瑞泉文苑二期方案变更

设计单位：广州博厦建筑设计研究院有限公司

2#楼 二层平面图

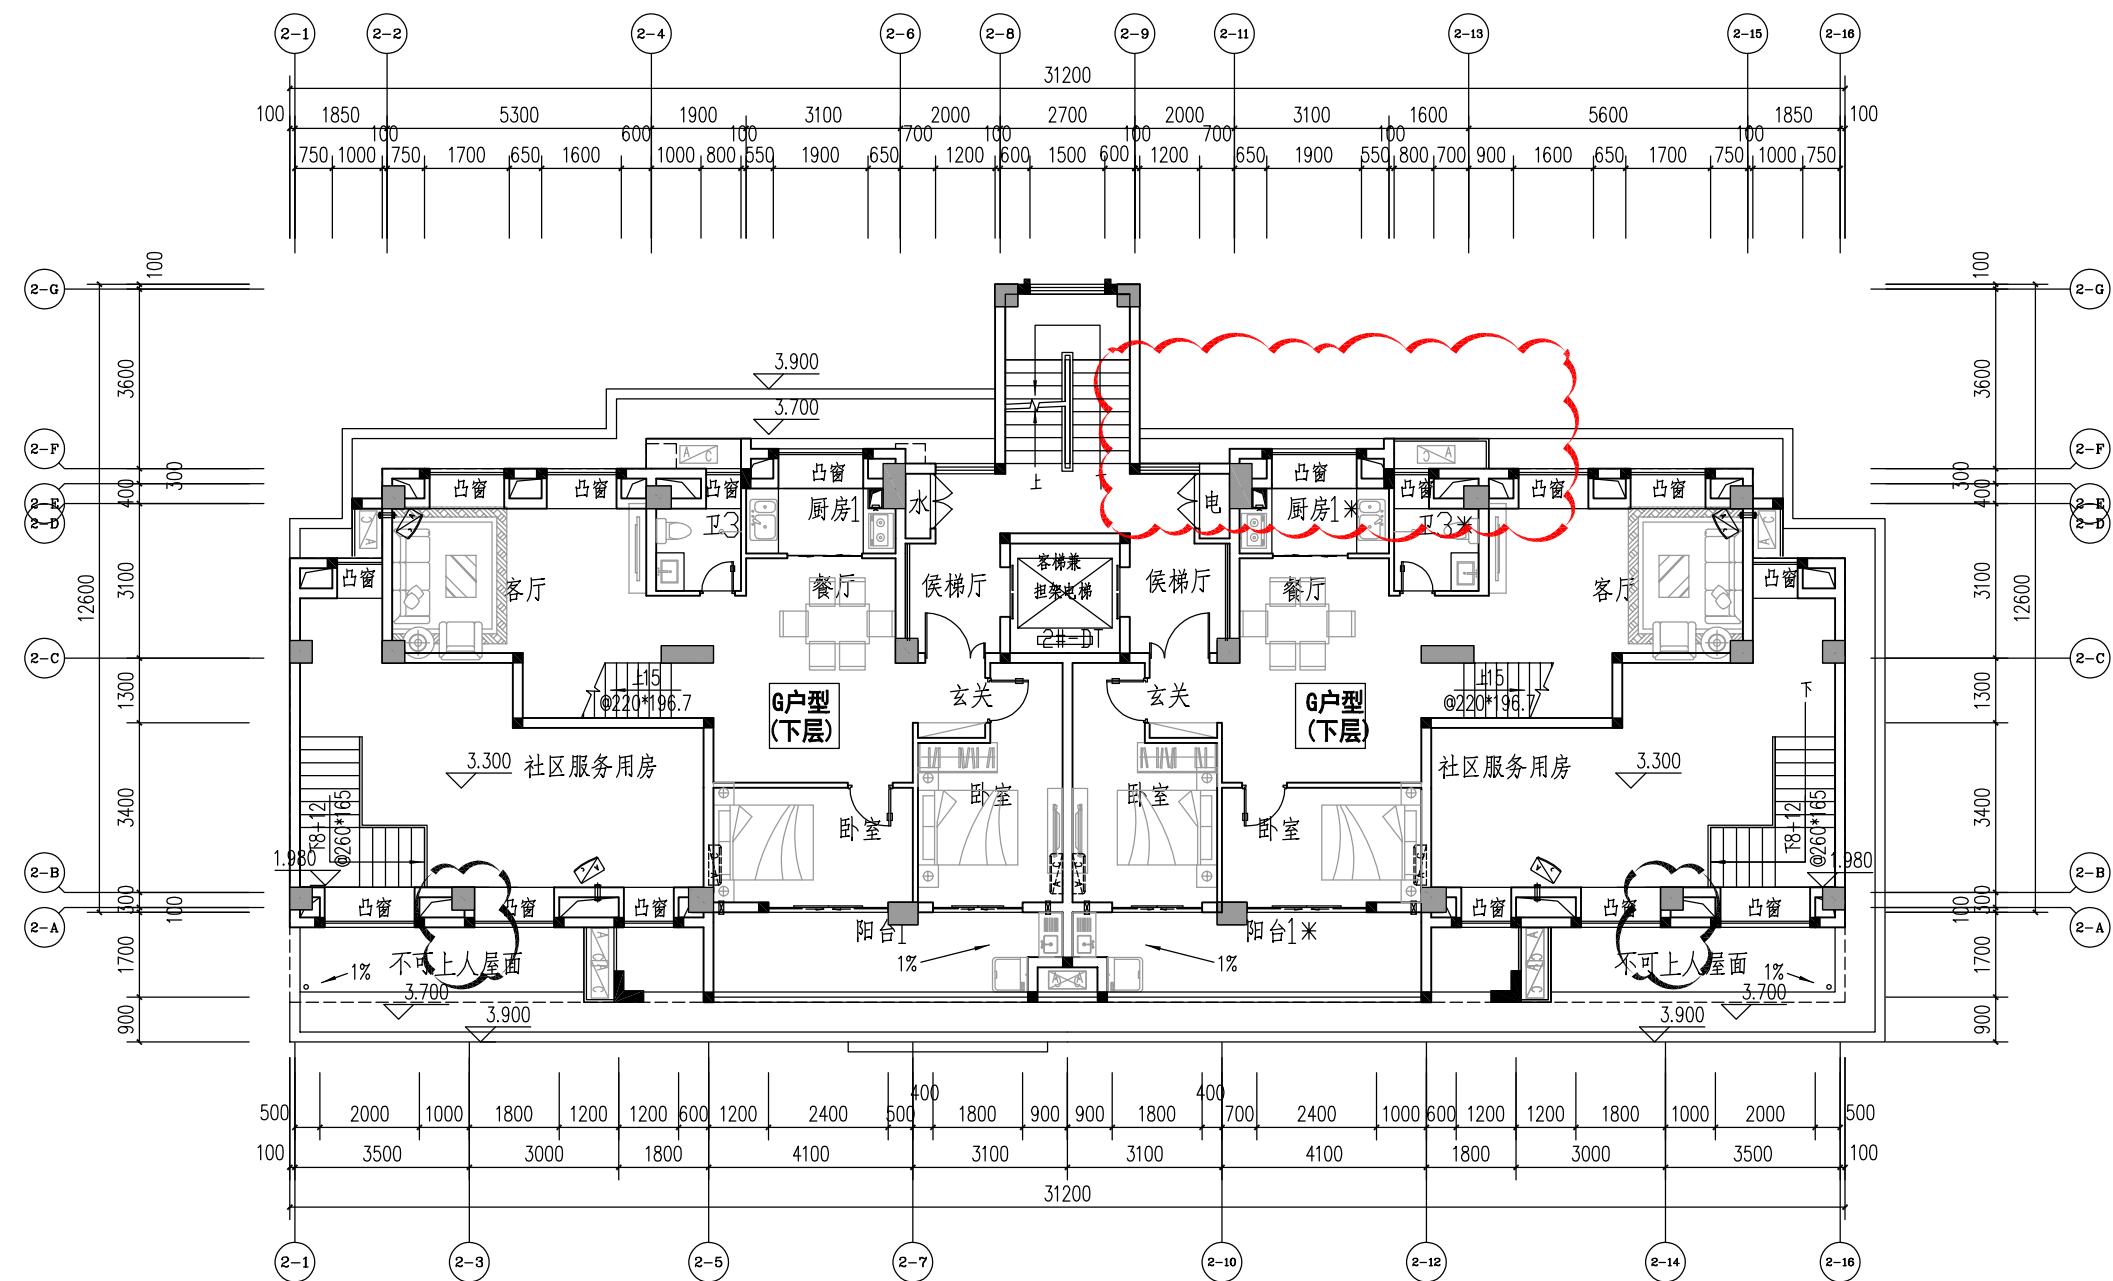
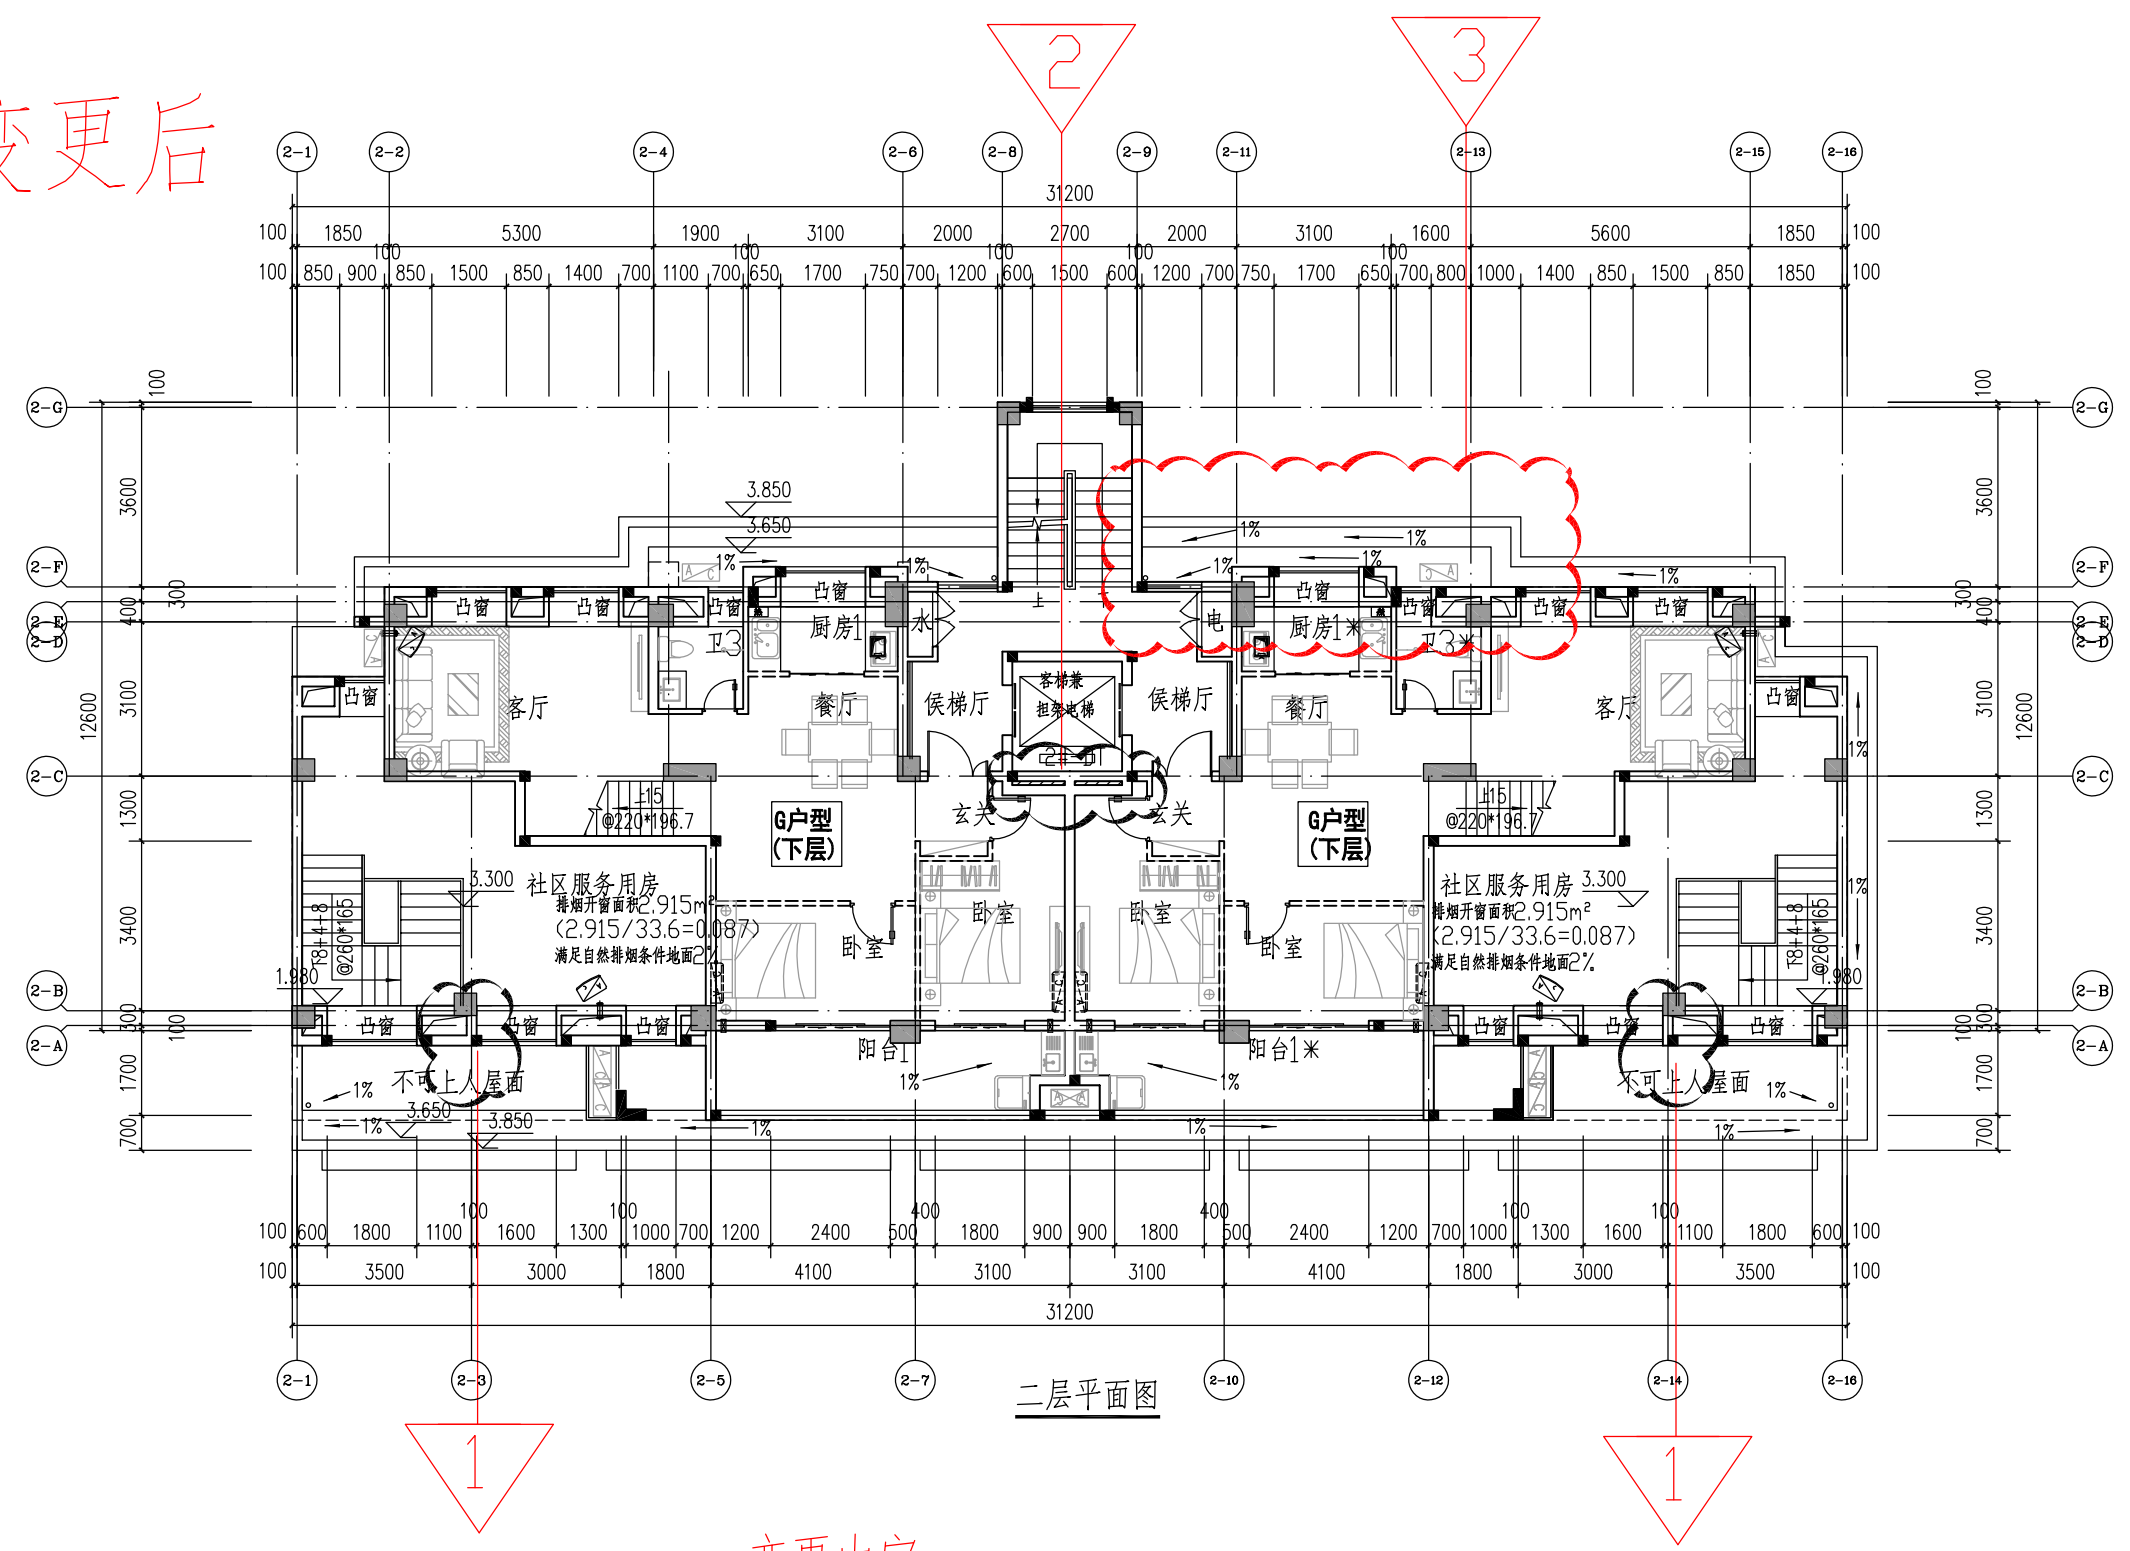
1. 图中②-A轴交②-3及②-14轴柱子往②-B方向移250mm 与外墙平
2. 图中②-C轴交②-8轴、②-9轴增设一段电梯隔音墙
3. 图中②-F轴交②-9轴~②-13轴（楼梯右侧）处挑檐增加800mm
